# Construction d'une plateforme de mobilités sur le site AgriCo

Rapport final du Collège d'experts

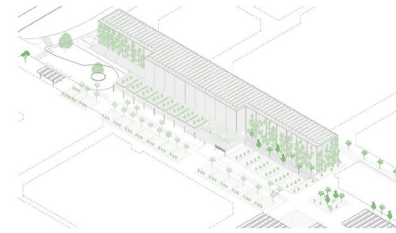
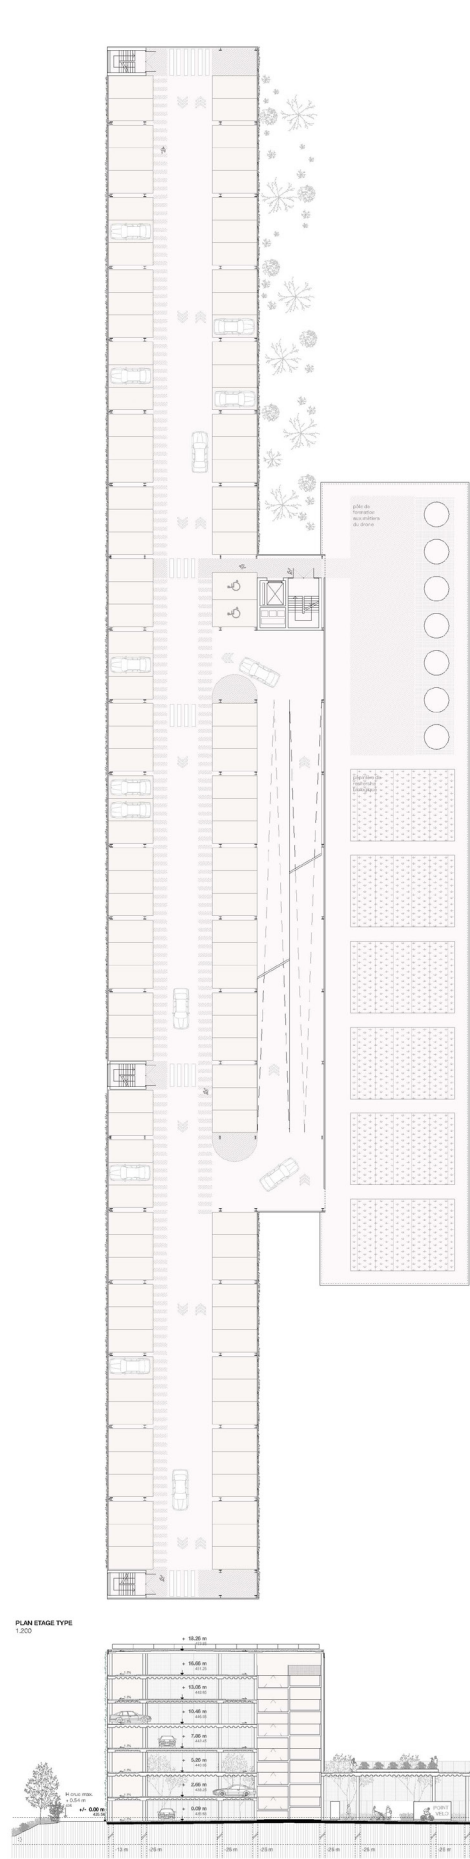
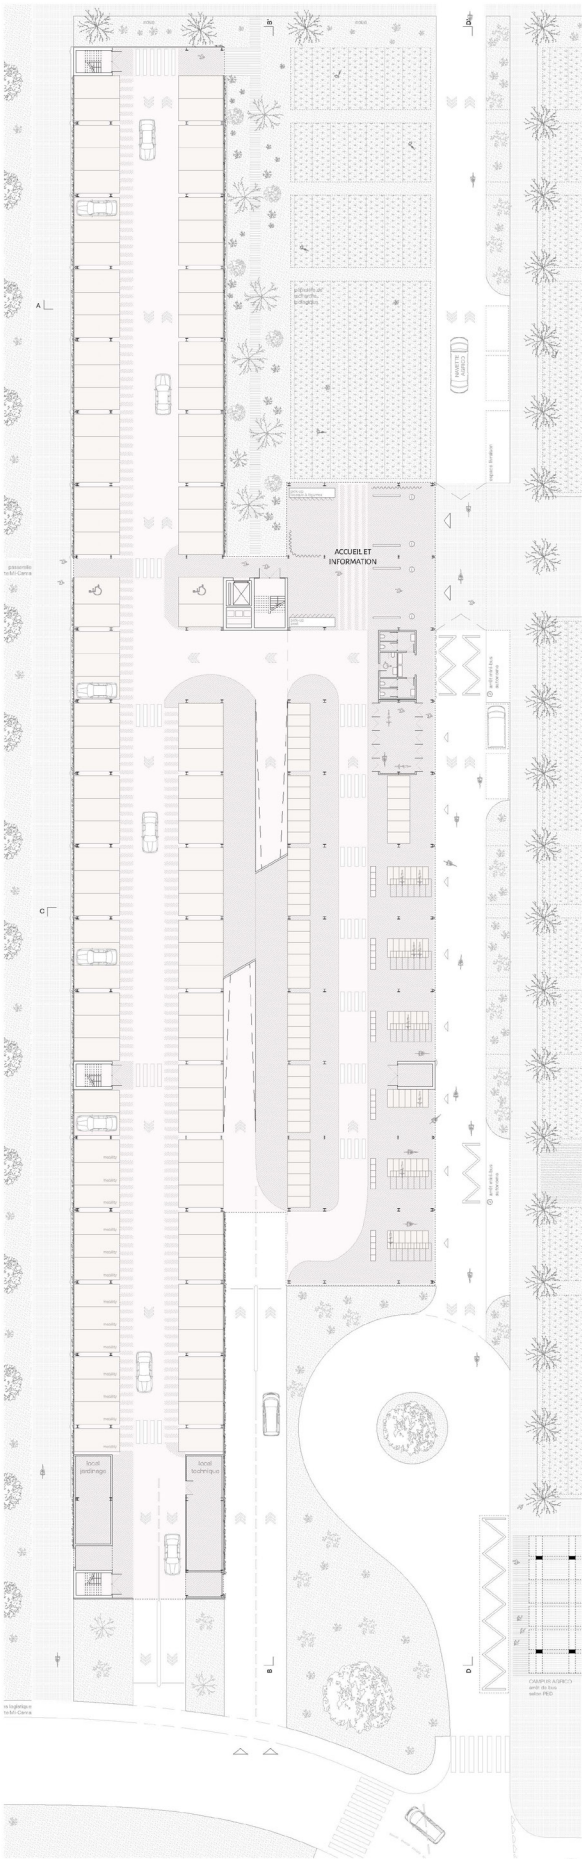
Le projet trouve la bonne échelle et la proposition de « bâtiment fin » est appréciée par le Collège d'experts pour sa légèreté. La haute qualité de l'espace d'entrée proposée dès la phase 1 est soulignée. La forme et la structure de l'ouvrage sont bien pensées. Le rapport volumétrique avec les bâtiments patrimoniaux à proximité est très convaincant. L'espace latéral couvert offre également une flexibilité des affectations sur le long terme, ce qui séduit le Collège d'experts.

L'approche sur l'organisation des flux est jugée positivement. La séparation des flux voitures et mobilités douces permet de garantir la sécurité des usagers.

L'emplacement de l'accueil, les dimensions de la cage d'escalier et le nombre d'ascenseur restent toutefois à approfondir et à requestionner.

D'un point de vue technique, le Collège d'experts apprécie la faible épaisseur des planchers qui permet de réduire la hauteur du bâtiment. Avec le type de construction choisi et les charges utiles différenciées prévues, le projet est adapté à un changement d'affectation des locaux grâce la suppression d'un plancher sur deux. Enfin, le système statique de la structure porteuse est relativement simple et cohérent. La végétalisation de la façade est également appréciée mais reste toutefois à approfondir.

# MANDATS D'ÉTUDE PARALLÈLES 1 - AGRICO SAINT-AUBIN «ÊTRE ROSEAU» (LES CASTORS)

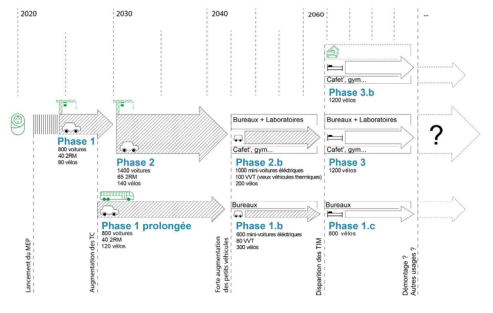
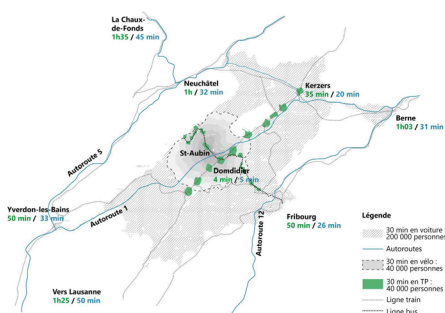
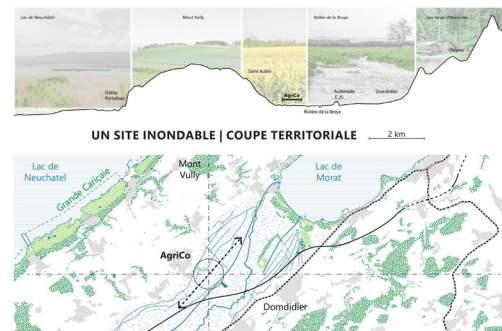
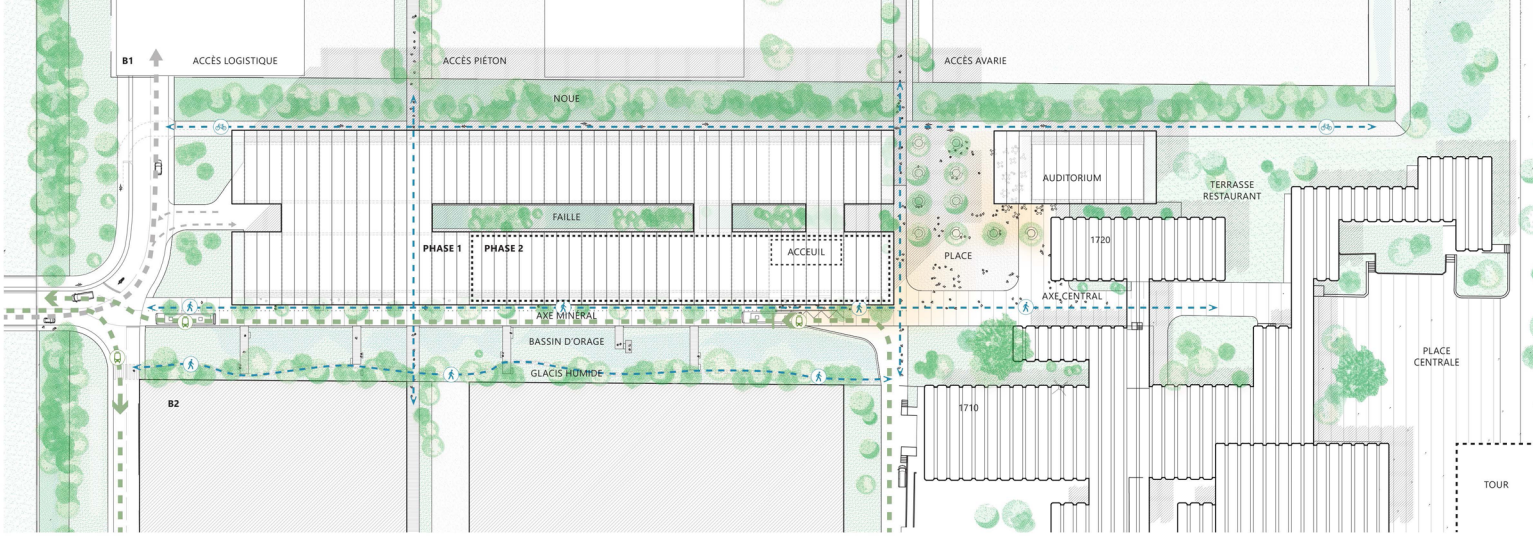
Le Collège d'experts salue la lecture et l'analyse du territoire. Le concept urbanistique proposé est intéressant et permet une activation de la place à proximité du bâtiment 1720. Le Collège d'experts apprécie la proposition d'une toiture intégralement constituée de panneaux photovoltaïques, toutefois cette superstructure augmente fortement les hauteurs de l'ouvrage et ainsi son impact visuel depuis l'environnement proche et depuis l'entrée du site AgriCo. La végétation proposée dans la fosse sur pratiquement toute la longueur du bâtiment ne convainc également pas le collège d'experts.

Bien que l'expression architecturale des bâtiments ait été retravaillée entre le premier dialogue et le dialogue final, celle-ci reste ambiguë selon le Collège d'experts. De même, la proposition d'une pépinière clôturée temporaire n'est pas jugée pertinente par le Collège d'experts.

Le projet répond favorablement au critère de durabilité par une empreinte faible et un phasage évolutif. Toutefois, avec une charge utile sur les planchers qui reste la même que celle applicable

pour un parking traditionnel (bâtiment cat. F, selon SIA 261), les possibilités pour une réaffectation des locaux restent relativement limitées.

Le Collège d'experts juge la proposition d'adaptation de l'itinéraire du bus intéressante. La gestion des mobilités a toutefois été très peu abordée lors du Dialogue final et cette thématique reste ainsi peu claire pour le Collège d'experts. Les dimensions des places de stationnement (largeur des places) dans le parking-silo sont inférieures aux recommandations de la nouvelle norme VSS pour ce type de bâti.

Le Collège d'experts relève divers avantages constructifs de l'ouvrage. En effet, la légèreté de la structure porteuse a un effet favorable sur les fondations du bâtiment et sur les forces agissant sur la structure en cas de séisme. De plus, l'absence de piliers intérieurs facilite la circulation et améliore la vue à l'intérieur du parking.

Toutefois, le Collège d'experts relève qu'avec la largeur relativement fine et les grandes portées prévues pour les nervures en forme de ventre de poisson, les travaux de remise en état de la structure porteuse nécessaires à la suite d'un incendie dans le parking, pourraient être relativement complexes, même si les normes applicables en matière de protection incendie sont respectées.

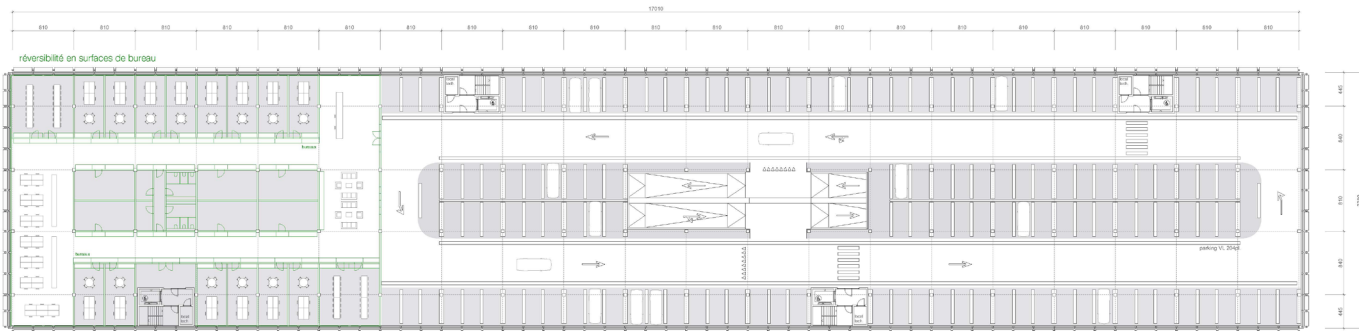
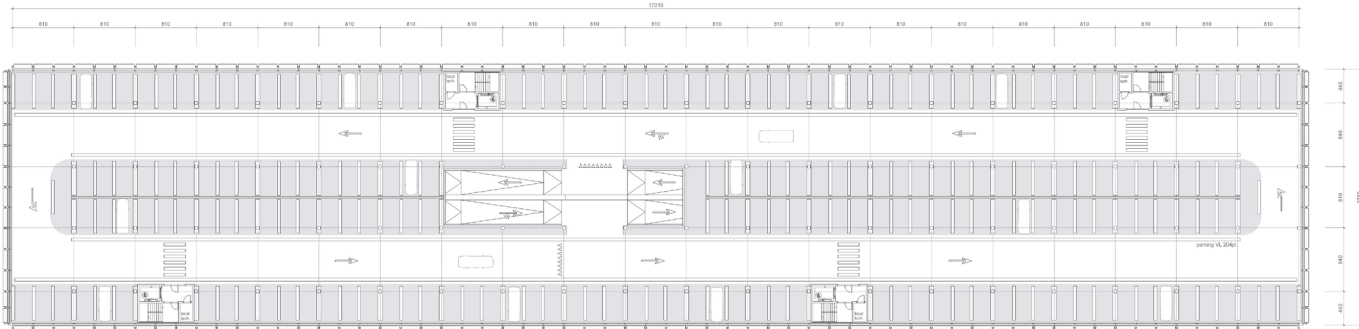
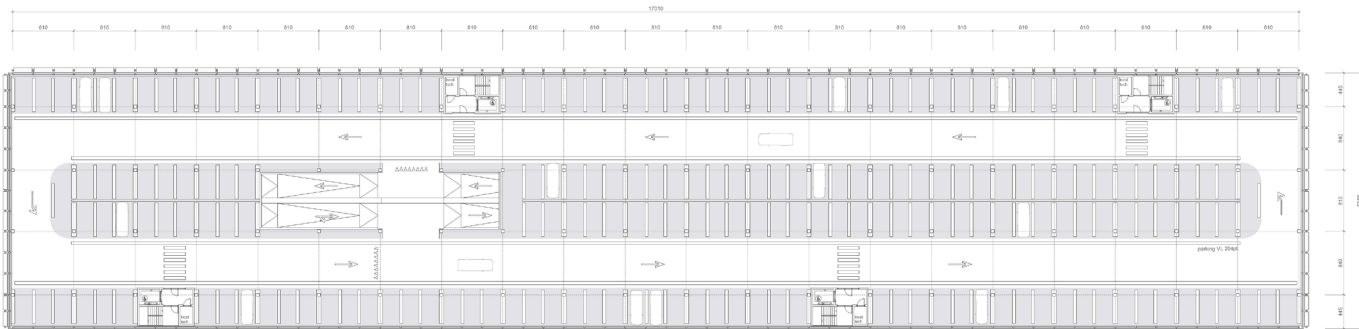
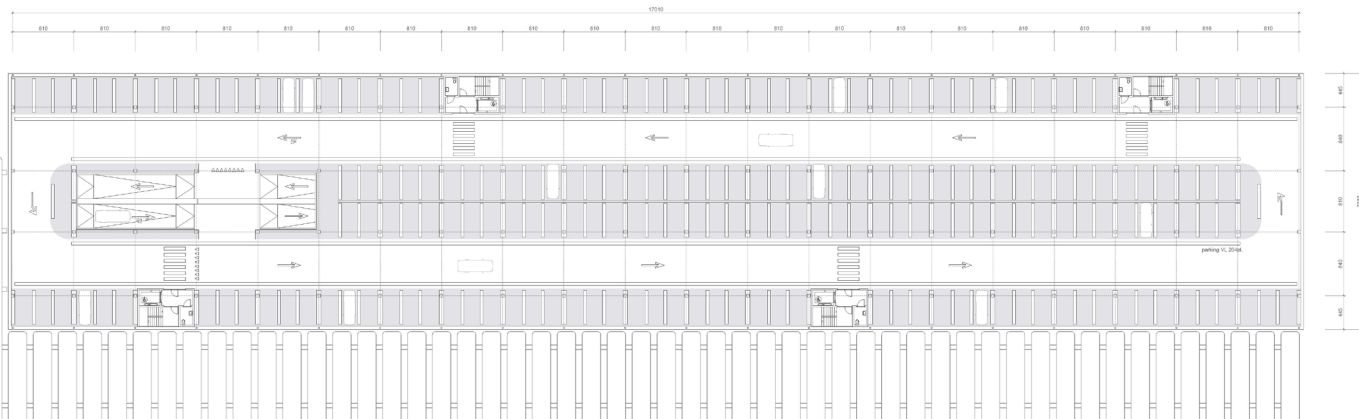
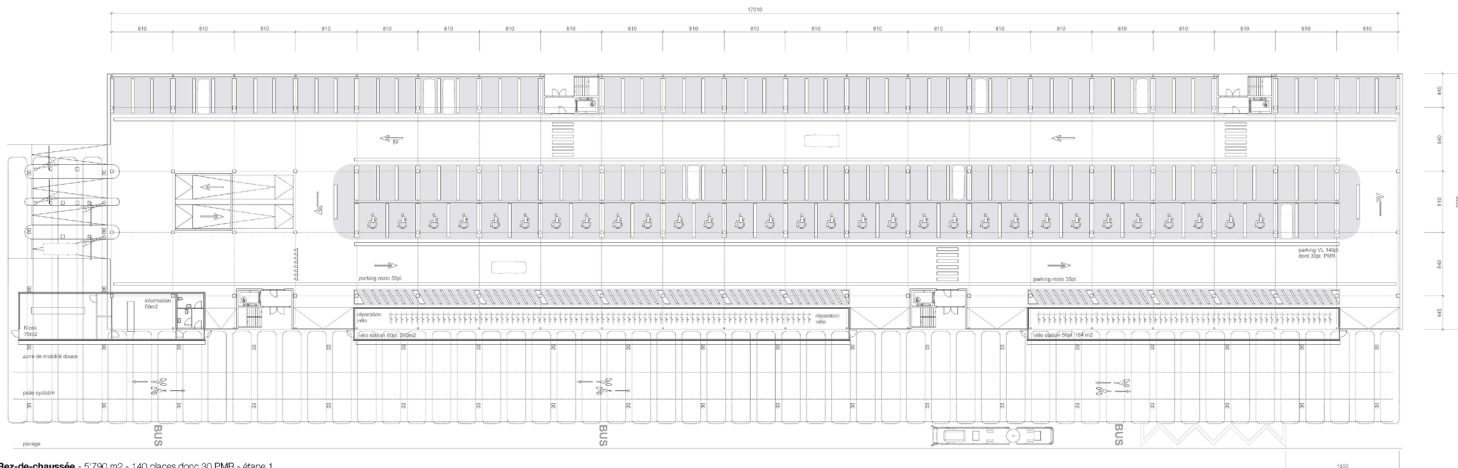
Le projet répond au programme et présente le nombre de places de stationnement demandé. Toutefois, le Collège d'experts précise que les coursives dépassent du périmètre d'implantation de la construction défini par le PAC. Les débordements du périmètre ne sont pas autorisés.

Le Collège d'experts apprécie la réutilisation des éléments préfabriqués en U. La contextualité et le respect de l'identité du site sont ainsi formellement assurés. Toutefois la nécessité de réutiliser les éléments en U sur toute la longueur de la coursive ne convainc pas. Les usages proposés ne semblent pas justifier l'investissement nécessaire pour la coursive.

Le Collège d'experts souligne la monotonie du projet et le rapport volumétrique qui ne correspond pas aux bâtiments à proximité. L'aspect qualitatif des espaces proposés interroge et les visualisations du projet montrent des espaces peu accueillants.

L'installation de panneaux solaires en façade est intéressante, mais réduit fortement la perméabilité visuelle du parking-silo.

La proposition d'une surélévation du bâtiment en phase 2 ne convainc pas le Collège d'experts. Si l'étape 2 n'est pas réalisée, le périmètre

d'implantation serait toutefois construit dans son intégralité.

De même, la hauteur réduite des étages limite fortement les possibilités de réutilisation des locaux en cas de réaffectation du bâtiment.

Le Collège d'experts juge intéressant la proposition de rampe en cascade ainsi que la proposition d'une entrée automobile séparée des flux modes doux.

Le Collège d'experts relève divers avantages constructifs de l'ouvrage. En effet, la légèreté de la structure porteuse a un effet favorable sur les fondations du bâtiment et sur les forces agissant sur la structure en cas de séisme. Le type de pieu prévu pour les fondations convient également. Toutefois, les quantités élevées de bétons prévues au niveau du radier ne sont, selon le Collège d'experts, pas appropriées et les dimensions de la section prévue pour les sommiers secondaires des planchers des étages ne sont pas optimales.

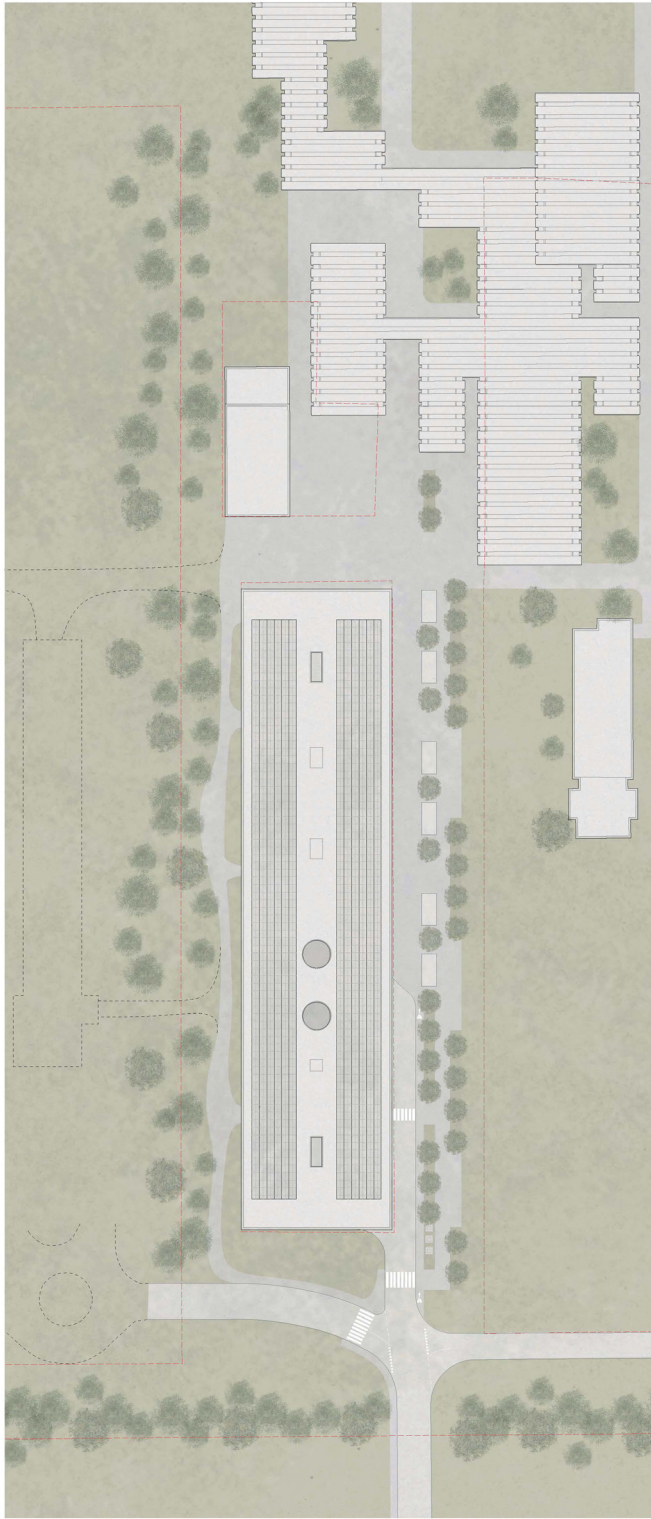
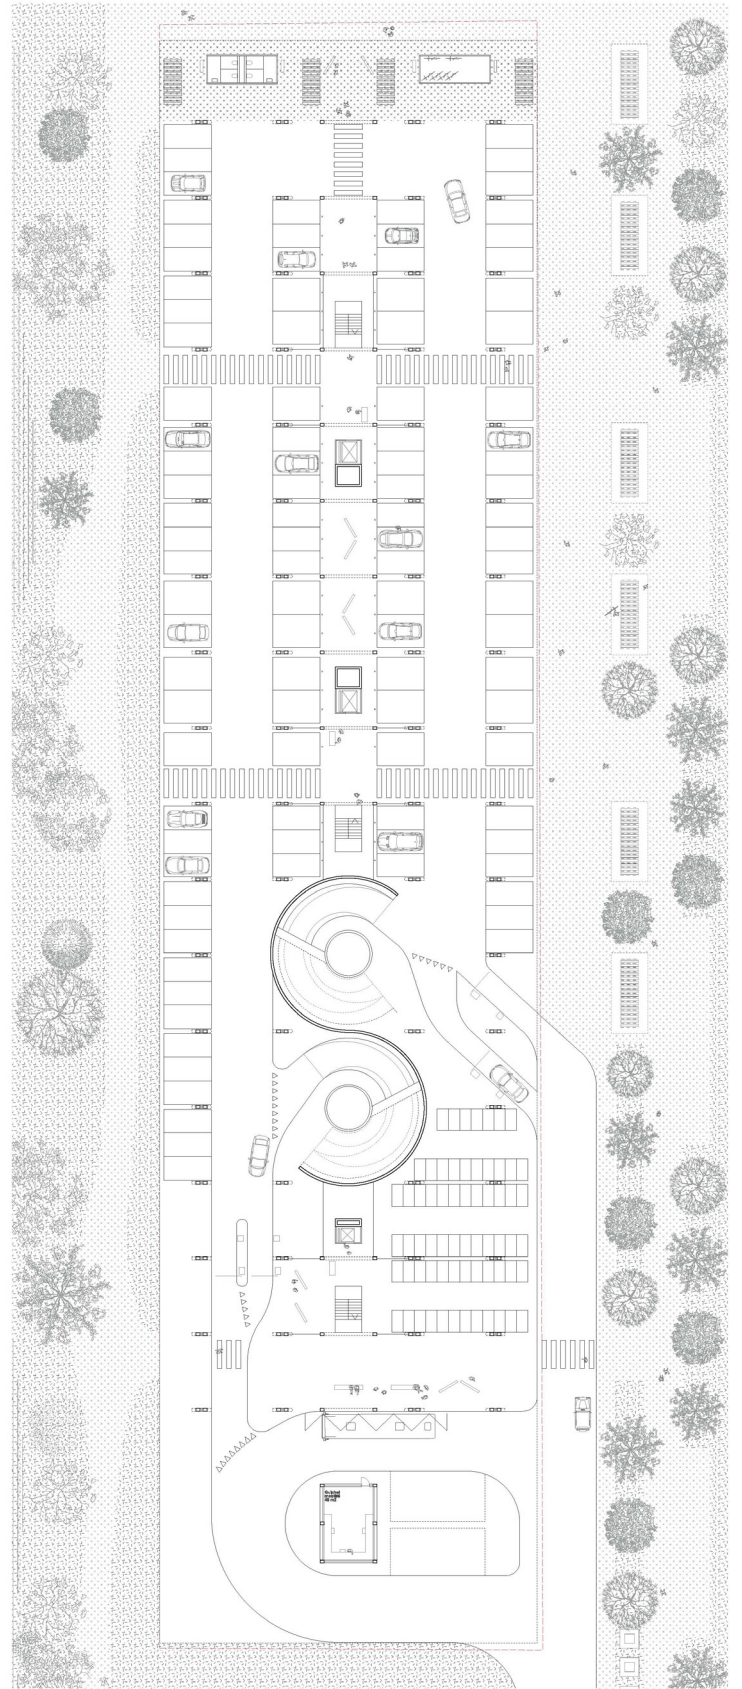
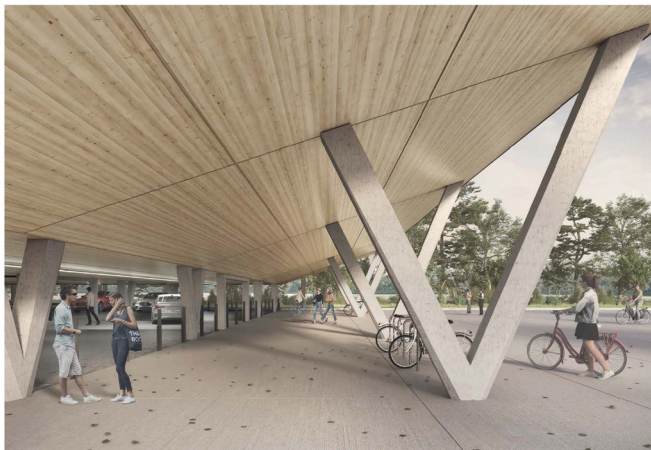
Le projet ne répond que partiellement au programme du cahier des charges. Il manque en effet quelques places de stationnement voiture au sein du parking-silo.

Le Collège d'experts salue la simplicité, la transparence de la structure, la perméabilité et la qualité architecturale de l'ouvrage. Toutefois la façade d'entrée n'a pas été assez affirmée.

Entre le premier dialogue et le dialogue final, l'équipe a fait le choix de modifier les matériaux de la structure porteuse. Malheureusement avec le type de dalles choisi, la notion de réversibilité de l'ouvrage ne fonctionne plus. Selon le type de réaffectation, la charge utile de la dalle doit être modifiée.

Le Collège d'experts apprécie la proposition d'une véritable entrée pour les bus et d'un espace d'accueil de qualité. La proposition d'un axe central exclusivement piéton dans les étages du parking-silo est également jugée très positivement par le Collège d'experts, notamment vis-à-vis de la sécurité des usagers.

Cependant, le Collège d'experts relève le manque de clarté et de cohérence des cheminements piétons en rez-de-chaussée du parking-silo.

D'un point de vue technique, le Collège d'experts apprécie la faible épaisseur des planchers qui permet de réduire la hauteur du bâtiment. La légèreté de la structure porteuse a également un effet favorable sur les fondations du bâtiment et sur les forces agissant sur la structure en cas de séisme.

Toutefois, le Collège d'experts souligne que le projet a perdu en cohérence au niveau structurel entre le premier dialogue et le dialogue final. Il relève diverses problématiques. Les piliers doubles en forme de V nécessitent le recours à des détails de construction relativement complexes pour la descente des charges verticales d'un étage à l'autre. Cette forme de pilier, combinée à des dalles en bois, ne convient pas bien à la suppression de planchers prévue en cas de réaffectation des locaux. De même, dans la zone de l'arrêt de bus, la disposition des piliers fortement inclinés au rez-de-chaussée n'est pas bien adaptée à la reprise des charges des étages. Pour les fondations profondes, le type de pieu prévu n'est pas précisé dans le projet. Enfin, avec la chape mince d'épaisseur variable et le type de construction prévus, une durabilité suffisante du revêtement des dalles n'est, selon le Collège d'experts, pas assurée.
